Eu Xan Antón Ramirez Gómez como presidente da entidade Club Montaña Ferrol – Alpinista Abrente, diante da apertura do prazo de alegacións a actuacións a realizar en varios concellos en entre eles Cabanas

Anexo 1:Alegacions 2012

Anexo 2: Traza anterior ó 2012, traza “alternativa”

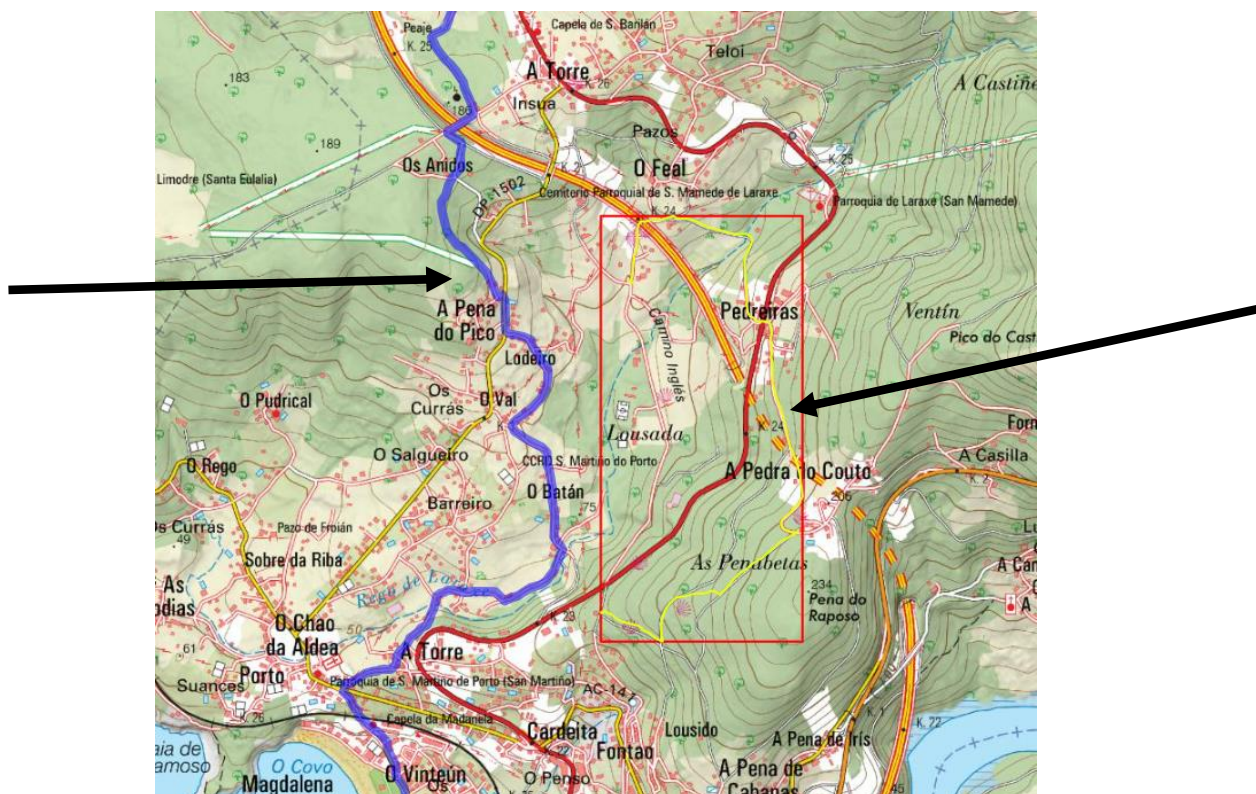
A traza do Concello de Cabanas, troca dende a entrada ate a saída, e que todos este anos estábese a facer mal, e houbo moitas queixas históricas? Queres aumentar a dureza física do percorrido, metendo desniveis ilóxicos nas trazas dos camiño medievais?

5.1) Non é de recibo o cruce da estrada xeral, para camiñar pola parte alta de Laraxe.

5.2) Non é de recibo cruzar de novo a estrada na zona do Llano, para voltar a cambiar de marxe

5.3) non é de recibo voltar a atravesar a xeral (en zona de condución rápida para gañar a parte alta do concello para despois baixar cara ó Concello

PERCORRIDO MARCADO 2012

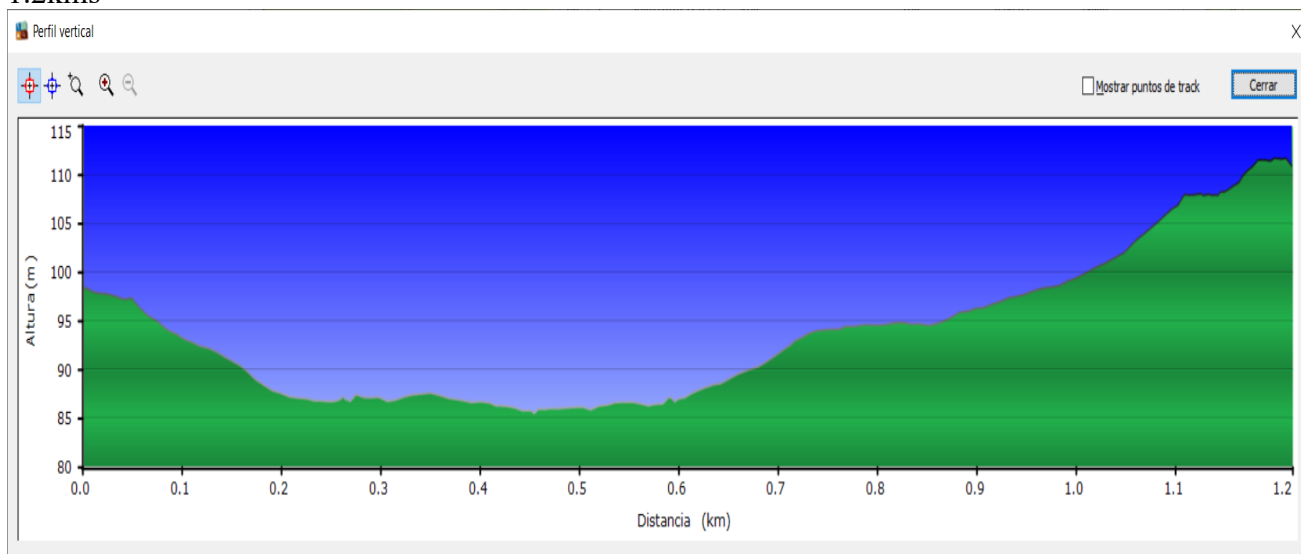
1.2kms

ALTERNATIVA

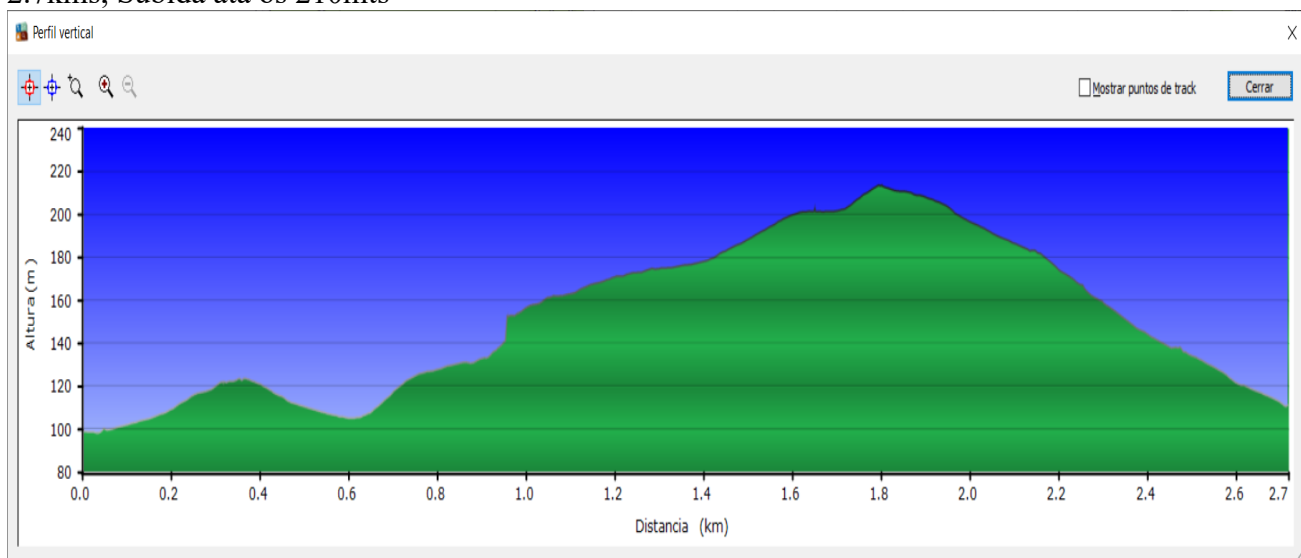
Por outra banda atopámonos a marcaxe dunha alternativa que incrementa o itinerario 1.5km e representa un desnivel de subida ata a Pedra do Couto, cunhas rampas imposibles para un carro propio dos Camiños Reais e que non aporta nada en absoluto o camiño (e non se atopan peregrinos por ela)

Un remonte ata pasados os 200mts de altitude para logo volver a baixar ata o Camiño da Cádivas non ten explicación lóxica algunha, empezando porque cando se sinaliza a “alternativa” non di porque “alterna”

2.7kms, Subida ata os 210mts

- a) Se pensen as actuacións e se teñan en conta os camiñantes, que se teñan en conta os historiadores da zona, porque estamos a falar de cartos públicos
- b) Nos expliquen o senso desa “alternativa”
